Area Urbanistica  
servizio Pianificazione urbanistica attuativa

### *Allegati alla Relazione istruttoria*

**Rif.Vs.Prot.N.PG/2019/919601 del 14/11/2019 Opere di urbanizzazione primaria e secondaria connesse al Piano Urbanistico Attuativo (PUA) su un'area in Via Attila Sallustro\_Comune di Napoli**

**OGGETTO:** Opere di urbanizzazione primaria e secondaria connesse al Piano urbanistico attuativo (PUA) su un'area in Via Attila Sallustro, approvato con delibera GC 1185/2011.

Si allega in ogni caso la planimetria con le condotte ABC.

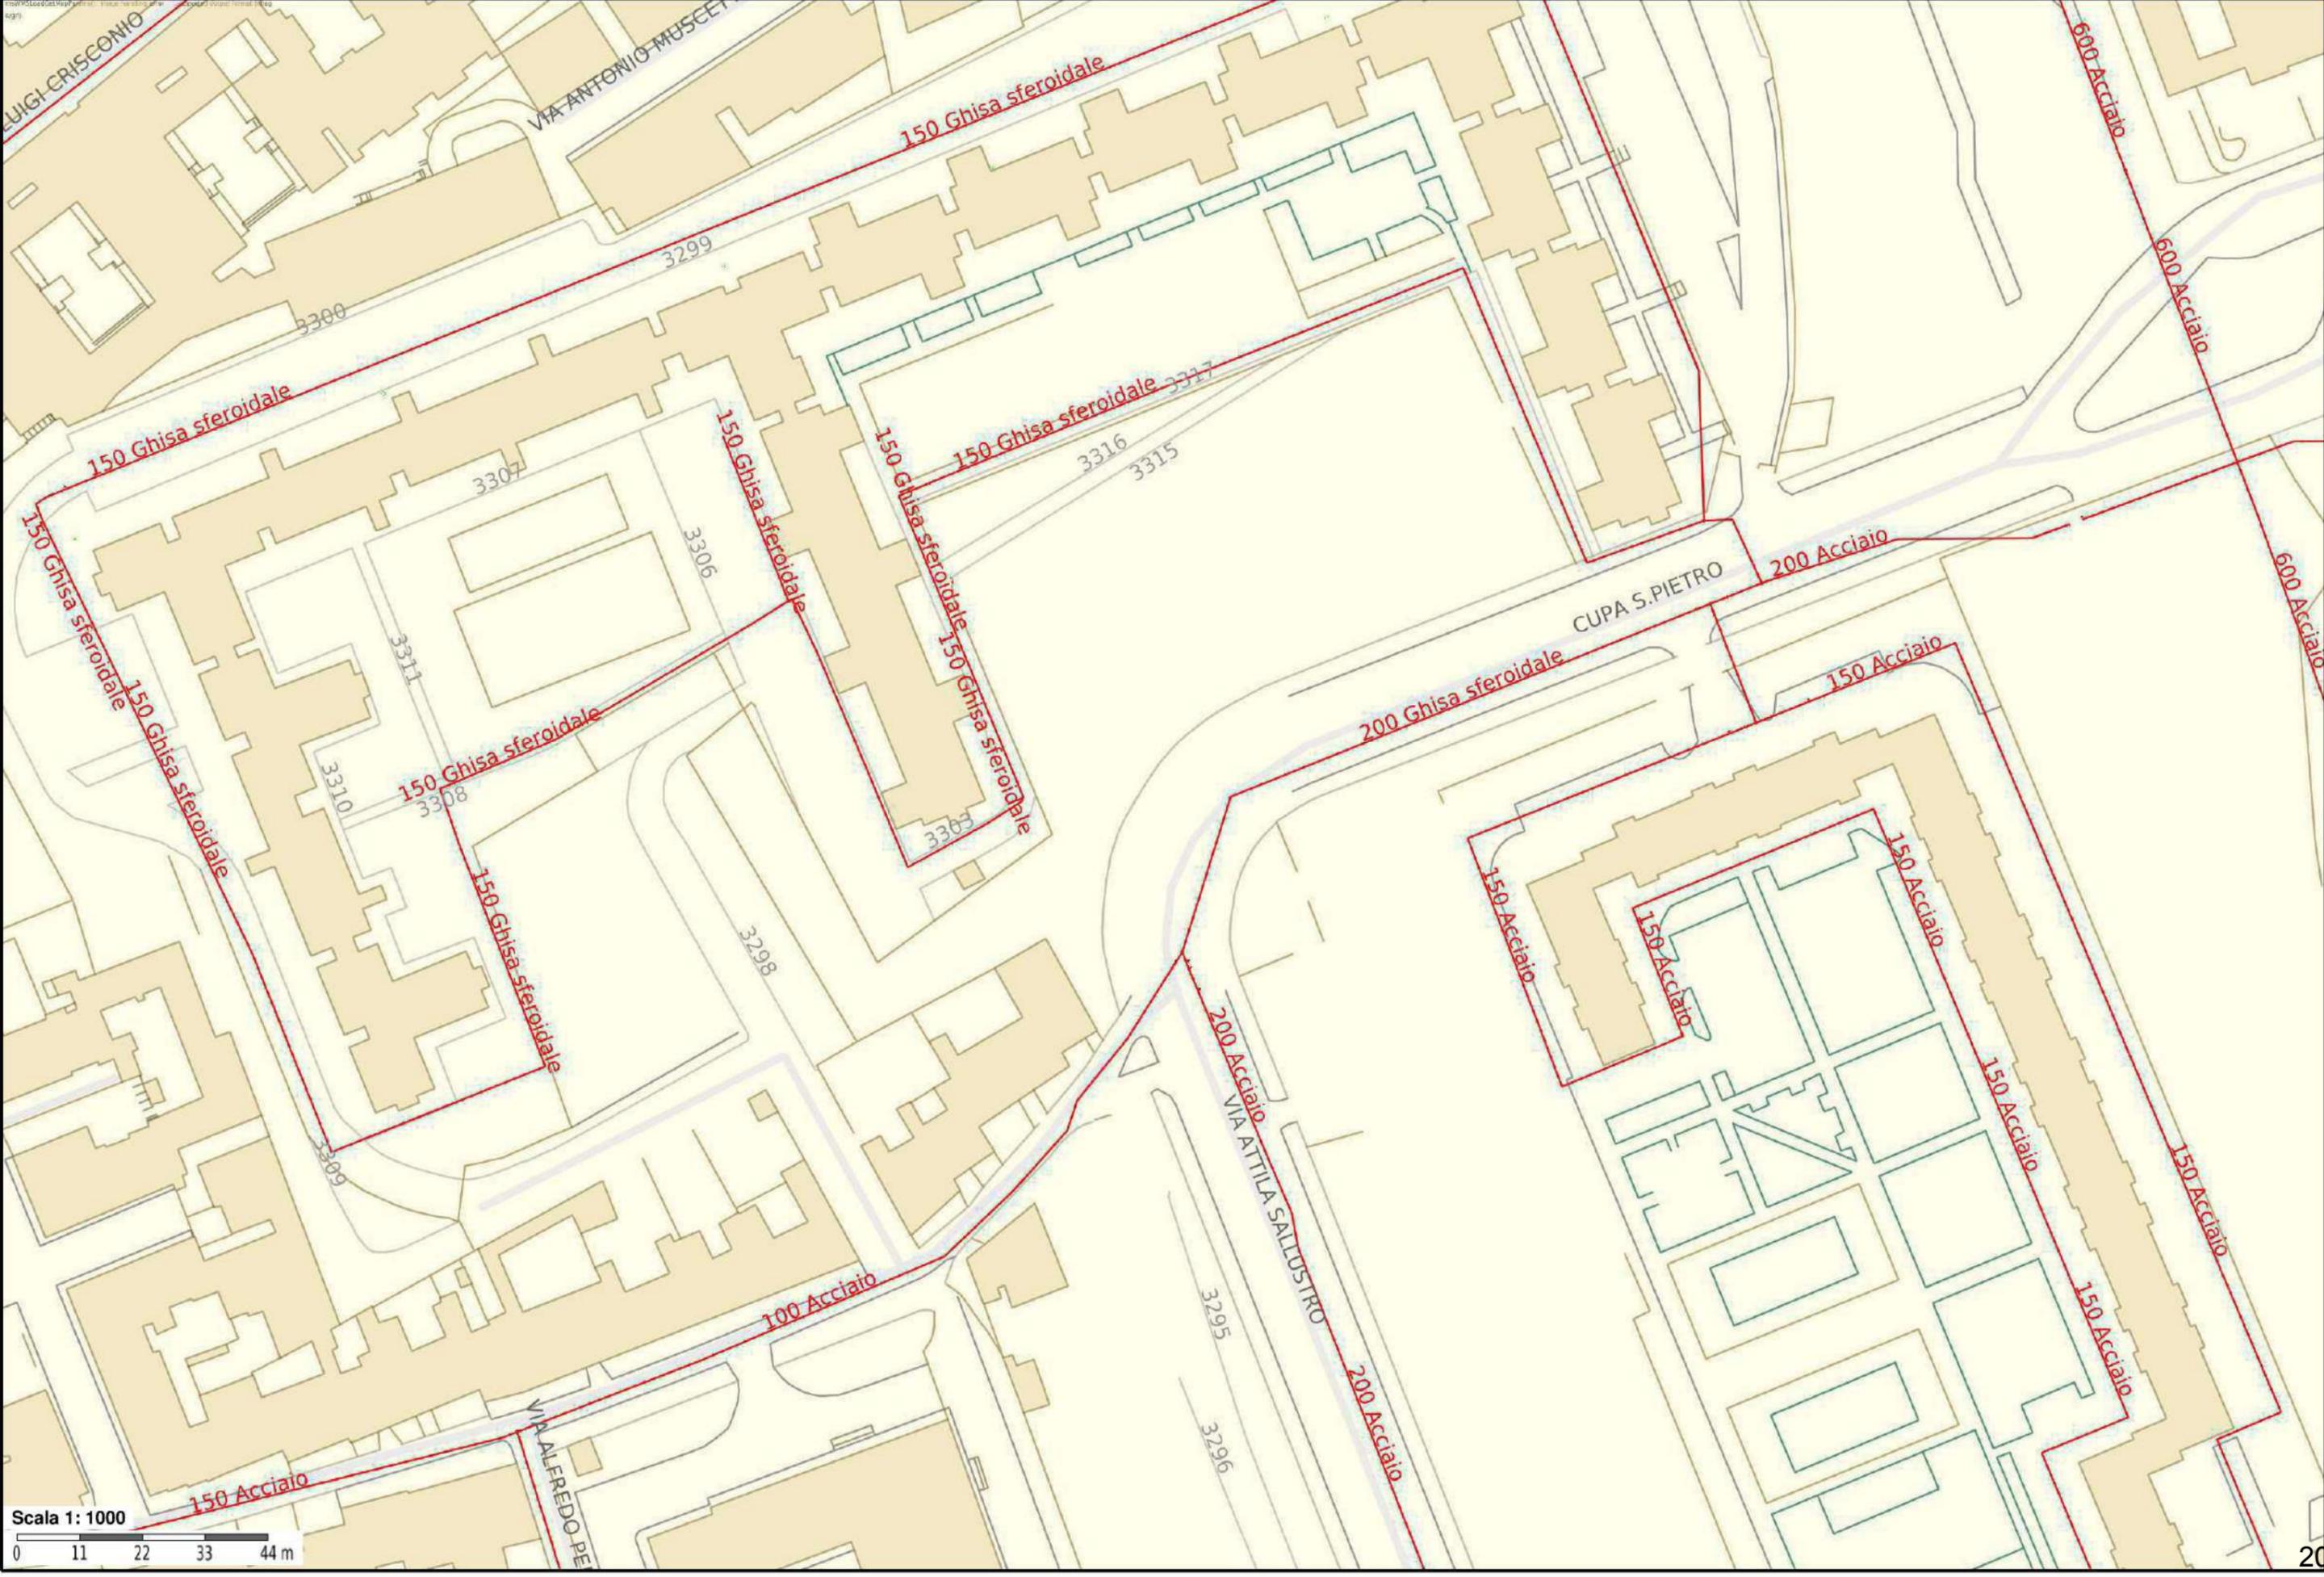
Dall'esame degli elaborati progettuali disponibili sul sito istituzionale del Comune di Napoli al link da Voi indicato, emerge una potenziale interferenza tra la nuova rotatoria prevista nel Vs. progetto in via Sallustro e la condotta idrica ABC DN 200 in ghisa sferoidale ivi presente.

Tale condotta ABC è posta in cavo terra ad una profondità compresa tra gli 0,90 e 1,20 metri dal piano stradale e presenta lungo il tracciato delle camere in cui sono allocati gli organi di manovra della condotta stessa.

È necessario, quindi, che nel Vs. progetto vengano valutate le suddette interferenze ed eventualmente concordate con ABC le modalità di risoluzione delle stesse.

PIANIMETRIA GENERALE DI PROGETTO DELLE OPERE DI URBANIZZAZIONE PRIMARIA

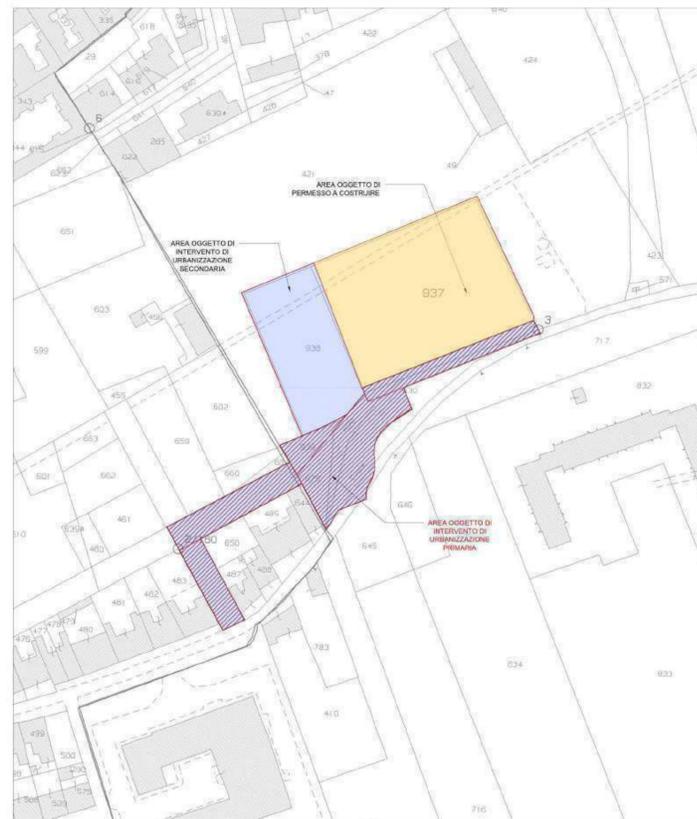
In riferimento alla Vs. prot. 0927759 del 18/11/2019 si rappresenta che per la corretta esecuzione del servizio di raccolta differenziata dei rifiuti solidi urbani nell'area indicata in oggetto, in considerazione della realizzazione delle previste opere secondarie e di un supercondominio nelle adiacenze, è opportuno prevedere una postazione di 4 contenitori interrati per la raccolta delle frazioni differenziate secche e di fornire precise prescrizioni ai progettisti delle opere pubbliche e private per la realizzazione di idonei spazi per il ricovero delle attrezzature domiciliari per le frazioni umide (organico e non riciclabile).

Nell'allegata planimetria si riporta una ipotesi di collocazione della postazione interrata proposta e si resta a disposizione per un confronto con i progettisti per i dettagli tecnici.
